Avis de la Mission Régionale d'Autorité environnementale

relatif à un projet de parc solaire dit « du Jarry »

sur la commune de Mansac (19)

AVIS NA-2025-009502/A P

Carte de synthèse des enjeux du milieu naturel du site du projet – extrait de l'étude d'impact, page 88.

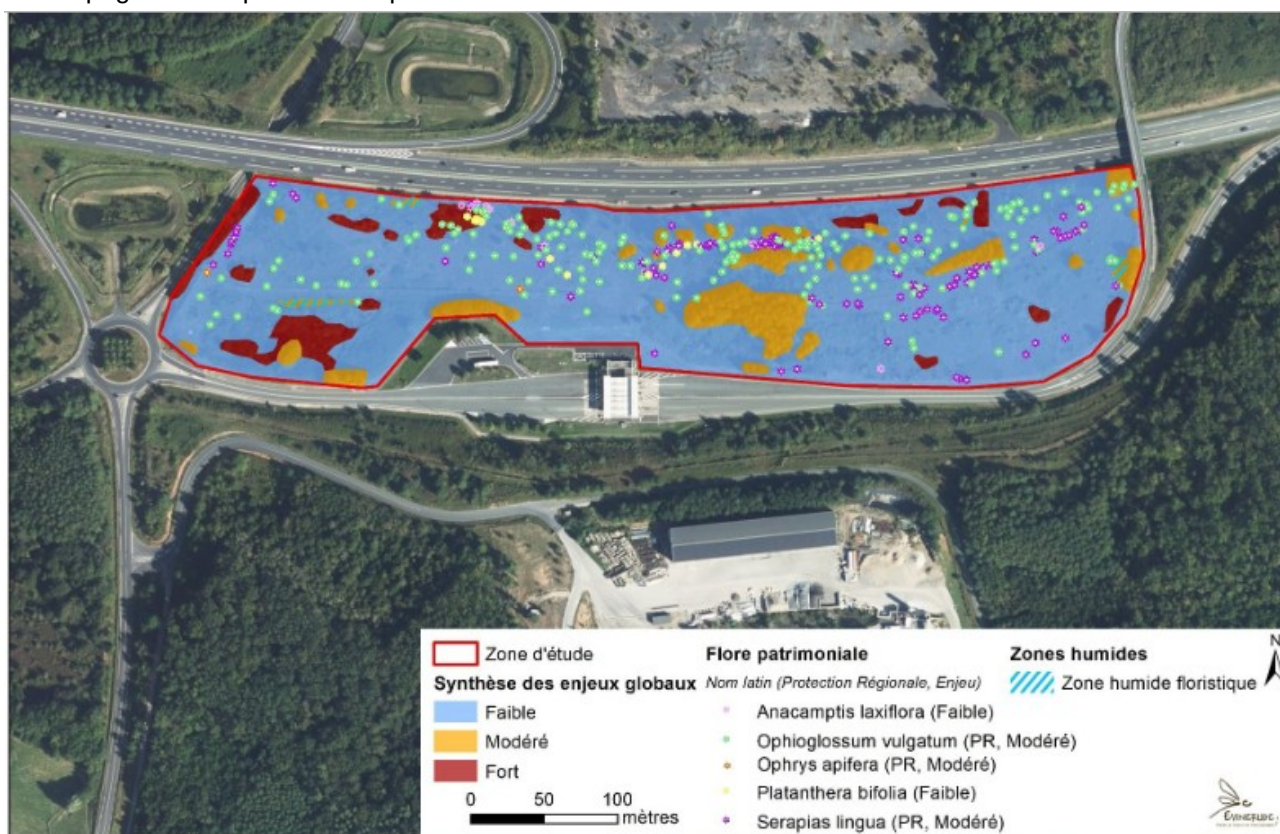
La MRAe observe que le dossier attribue pour la majorité des espèces protégées identifiées sur le site un niveau d'enjeu contextualisé au projet allant de très faible à faible, malgré l'identification d'habitats de reproduction pour ces derniers au sein de la ZIP du projet.

La MRAe recommande de réévaluer à la hausse les niveaux d'enjeux globaux attribués aux différents groupes faunistiques, et particulièrement pour les espèces protégées pour lesquelles la conservation de leurs habitats de reproduction constitue un enjeu pour le dossier.

Le porteur de projet a privilégié l'évitement des secteurs à plus forts enjeux, présentant les plus fortes sensibilités cumulées identifiées lors de l'état initial.
